Voorkeursvariant straatprofiel Kattenburgerstraat
in relatie tot Marineterrein

Voorkeursvariant straatprofiel Kattenburgerstraat in relatie tot Marineterrein 7 augustus 2020

Afbeelding 1 en 2: dwarsdoorsnede en schetsontwerp 4 -metervariant

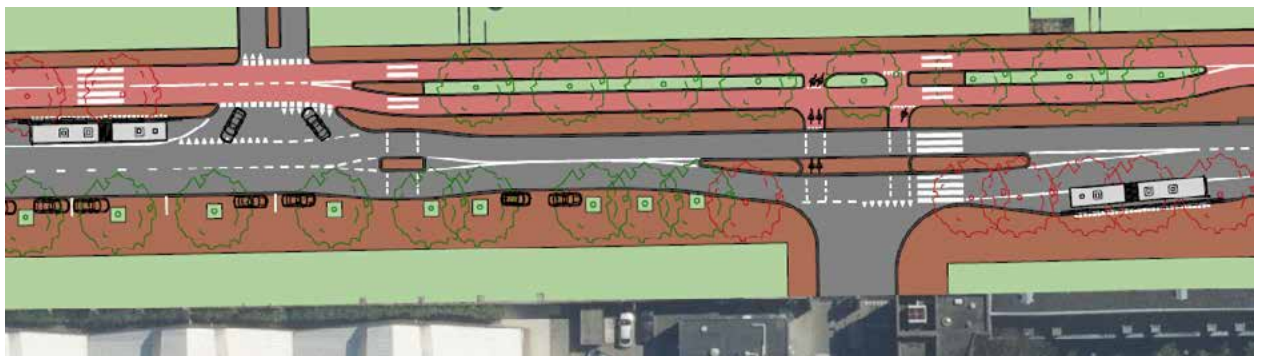
In deze variant wordt de rijbaan versmald naar $2 \times 3,5$ meter. De auto's blijven tussen de twee bomenrijen rijden. Het fietspad komt aan de huizenkant te liggen, met 1 richting aan beide kanten van de oostelijke bomenrij. Bij het Marineterrein ontstaat iets meer ruimte voor groen en voetgangers.

Heeft een voorkeur voor de 4 metervariant, omdat dat profiel het meeste recht doet aan de gewenste ontwikkeling van het Marineterrein waarbij sprake zal zijn van een behoorlijke toename van bewoners en gebruikers. Dit profiel biedt aan de Kattenburgerstraat voldoende ruimte voor een goede plintontwikkeling en behoud van groen.

Afbeelding 3 en 4: dwarsdoorsnede en schetsontwerp 7-metervariant

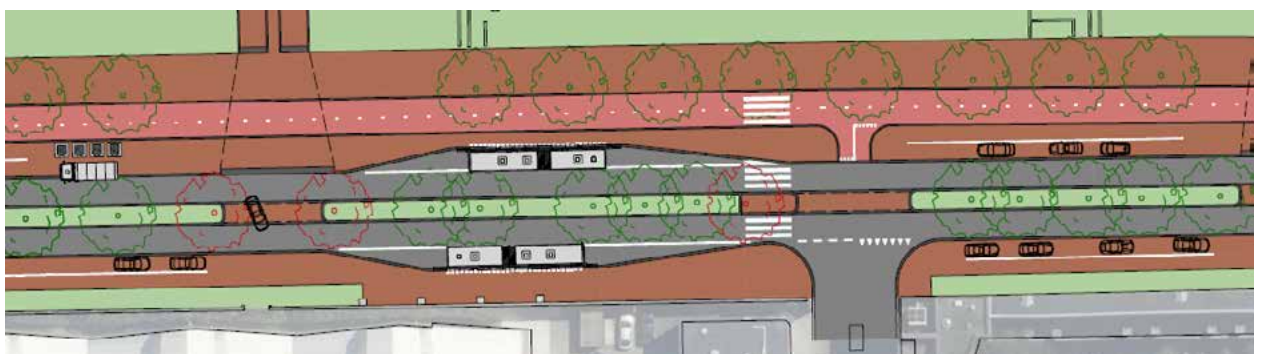
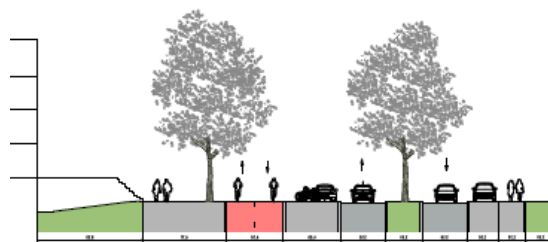
In deze variant wordt de rijbaan versmald naar $2 \times 3,5$ meter. De autorijbaan wordt gescheiden door een bomenrij, inhalen is daardoor niet mogelijk. Fietsers rijden over een breed tweerichtingenfietspad aan de huizenkant. De groenstrook en het trottoir aan de kant van het Marineterrein worden smaller en ter plaatse van de bushalte blijft geen ruimte over voor groen.

- De **CVC** adviseert positief ten aanzien van ontwerp en heeft een voorkeur voor variant b.
- Voor **R&D** met middenberm is een goede oplossing, mede vanwege de goede oversteekbaarheid
- De **Politie** heeft een voorkeur voor variant b, omdat in deze variant eenvoudig over het fietspad gereden kan worden.
- **Cliëntenbelang Amsterdam** heeft een voorkeur voor variant b.
- **GVB** heeft een lichte voorkeur aan variant b, omdat in deze variant de bushalte iets dichterbij de entree van het Marineterrein is geïmplementeerd.

De 7 meter-variant heeft alles afwegende de voorkeur. Dit komt het meest tegemoet aan de wens van de bewoners om de gevolgen van het extra autoverkeer te compenseren. Het verleggen van de rijbaan richting Marineterrein biedt aan de kant van de woningen extra ruimte voor groen. Consequentie hiervan is wel dat de ruimte aan de zijde van het Marineterrein knapper wordt: een smallere groenstrook, krappe trottoirs en autoverkeer dichterbij langs het terrein. Dit beperkt mogelijk de gewenste ontwikkelingen van het Marineterrein. Bij deze variant wordt dan ook voorgesteld om de voorwaarde op te nemen dat in geval in de toekomst parkeerplekken in de Kattenburgerstraat opgeheven kunnen worden, dit als eerste gebeurt aan de zijde van het Marineterrein.
